Osservazioni art. 24 co. 3 D.Lgs. 152/2006

Procedura Valutazione Impatto Ambientale n. 5608

Progetto di un impianto eolico composto da 6 aerogeneratori di potenza pari a 6 MW ciascuno, per una potenza complessiva di 36 MW, e relative opere accessorie ricadente nel Comune di Morcone – Frazione Cuffiano, e lungo il confine dei Comuni di Circello e Santa Croce del Sannio, in provincia di Benevento.

Figura 3 - Sovrapposizione aerogeneratori Renexia alla carta archeologica di Morcone e del Regio Tratturo

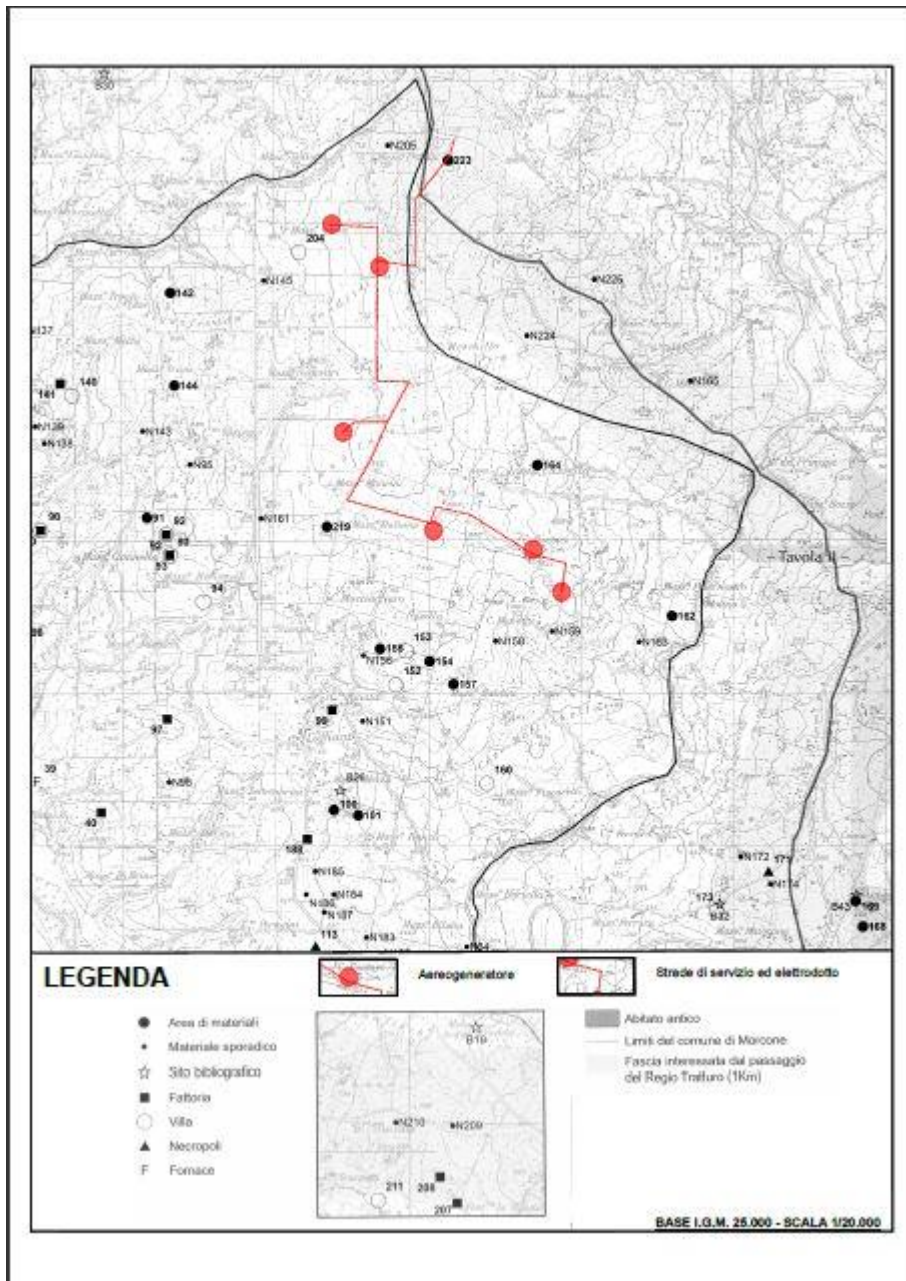
► Appare degno di nota che – all'interno del quadro di riferimento programmatico - la prossimità (ed in un caso addirittura l'attraversamento!!!) degli impianti al Regio tratturo Pescasseroli – Candela venga segnalata solo incidentalmente laddove avrebbe invece valore preminente. Nella documentazione specifica riguardante il Regio tratturo l'argomento viene invece affrontato in termini tecnici ((*Archeologico: la sola strada di accesso interseca solo perpendicolarmente il Regio Tratturo Pescasseroli Candela, sic!*)), ma non certamente in termini di pregiatissimo valore da tutelare anche come asset di sviluppo. Non appare pertanto superfluo ricordare che nel

► Si ribadisce che, sebbene il progetto di cui si discute non ricada all'interno del Parco Regionale del Matese, l'aerogeneratore M1, appare situato all'interno o sul confine dell'area di perimetrazione **del Parco nazionale del Matese** istituito con l. 205/2017³. Si soggiunge che la legge-quadro sulle aree protette prevede altresì la istituzione di "aree contigue", anch'esse provviste di tutela. Anche se il procedimento di formazione del PNM non è ancora concluso è fuor dubbio che la già analizzata prossimità ad aree Sic e Zps, nonché l'inserimento nella perimetrazione ISPRA del Parco Nazionale del Matese dell'area scelta per la realizzazione dell'impianto eolico, siano elementi che in fatto provano la valenza naturalistica e l'elevata sensibilità ambientale dell'area interessata dal progetto. Tale elemento, inoltre, risulta evidenziato anche dalle segnalazioni inviate al MATTM dalla Consulta del Matese⁴ e **confermato dalla allegata nota di risposta dello stesso MATTM- Direzione generale per il patrimonio naturalistico- direttore generale, cui si rinvia: "E' stato verificato che l'area in argomento rientra potenzialmente nella zona 2 dell'istituendo Parco nazionale del Matese"**.
